Věc: žádost o dodatečné informace - odpověď (dotazy č.01 až č.05)

na základě Vašich dotazů k veřejné zakázce „Turistická stezka Hřensko – Pravčická brána“ (doručených dne 20.07.2015) Vám zasílám následující odpovědi. Vaše dotazy a odpovědi na ně budou současně zveřejněny na profilu veřejného zadavatele.

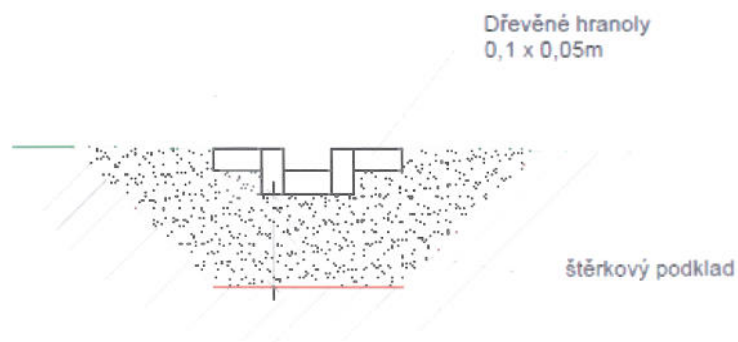
Odpověď na dotaz č.03

- dle vzorového řezu je navržena zídka z materiálu typu Naturblok (barevné betonové bloky v pískovcovém odstínu). Název kamenná zídka je pouze popisová. Objem výkopu je 0,8 x 140. Čísla 0,75 a 0,65 jsou koeficienty pro odkopávky v různých horninách včetně rezervy.
